Приложение 1
к Акту обследования к паспорту доступности от «05» марта 2018 г.

І Результаты обследования:

Муниципальное казенное общеобразовательное учреждение основная общеобразовательная школа с.Тугур Тугуро-Чумиканского района Хабаровского края
682564, Хабаровский край, Тугуро-Чумиканский район, с.Тугур, ул.Карпова,21

Фасад здания. Главный вход

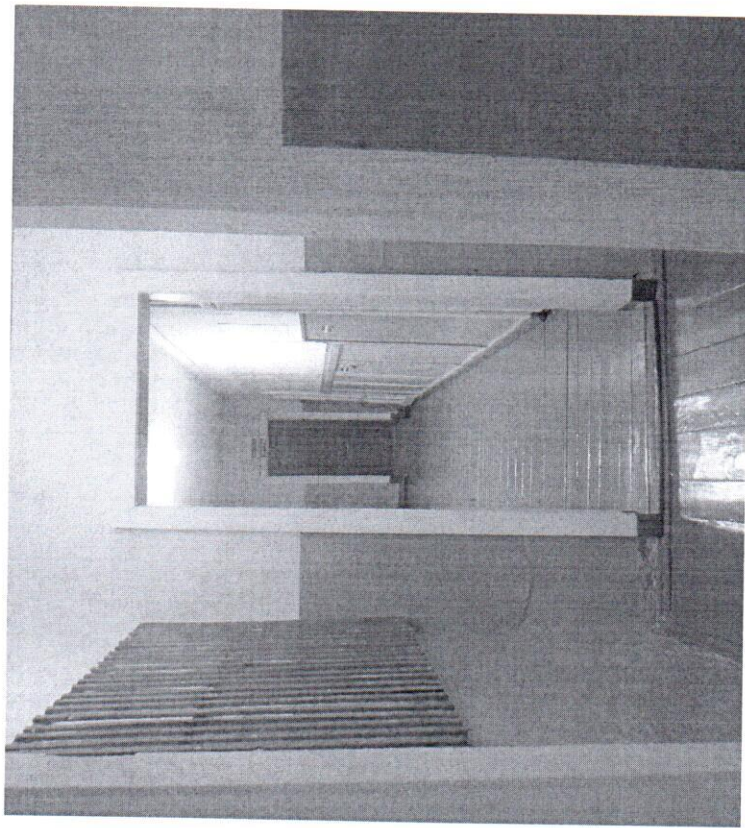
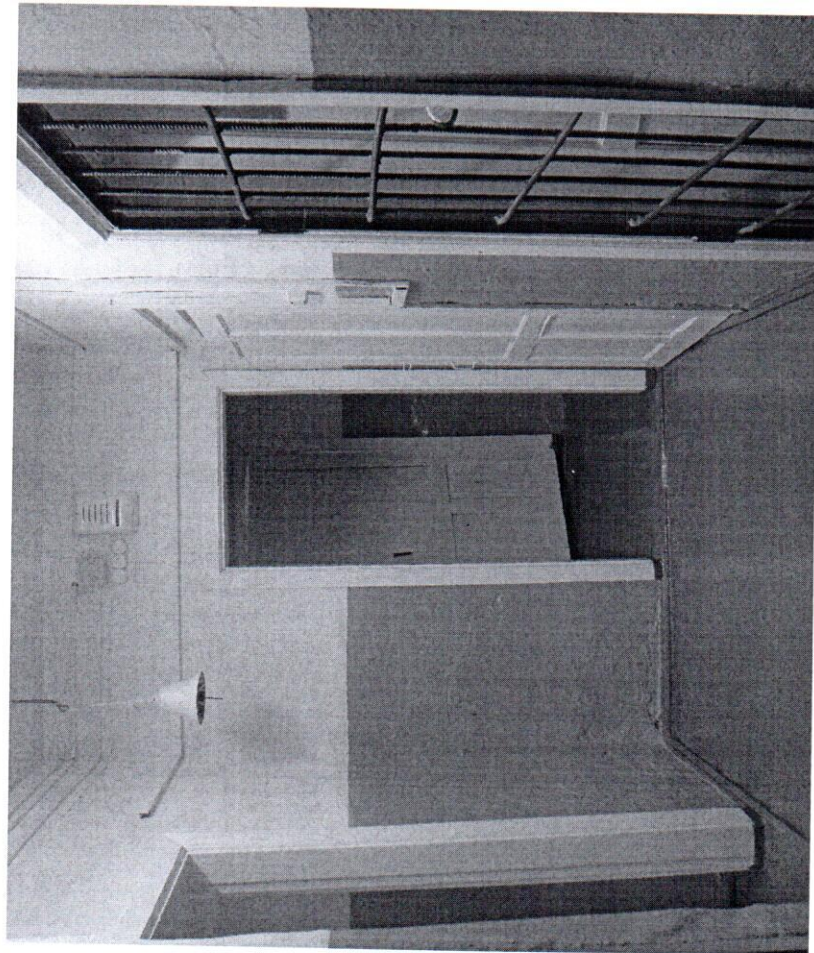
2.1	Лестница (наружная)	есть			Высокая, не оборудована звуковыми и световыми сигналами	Всех категорий	технические решения невозможны – организация альтернативной формы обслуживания	текущий ремонт

2.2	Пандус (наружный)	есть						текущий ремонт
2.3	Входная площадка (перед дверью)	есть			Не оборудована звуковыми и световыми сигналами	Всех категорий	технические решения невозможны – организация альтернативной формы обслуживания	текущий ремонт

2.4	Дверь (входная)	есть			Не оборудована звуковыми и световыми сигналами, имеются порожки	Всех категорий	технические решения невозможны – организация альтернативной формы обслуживания	текущий ремонт
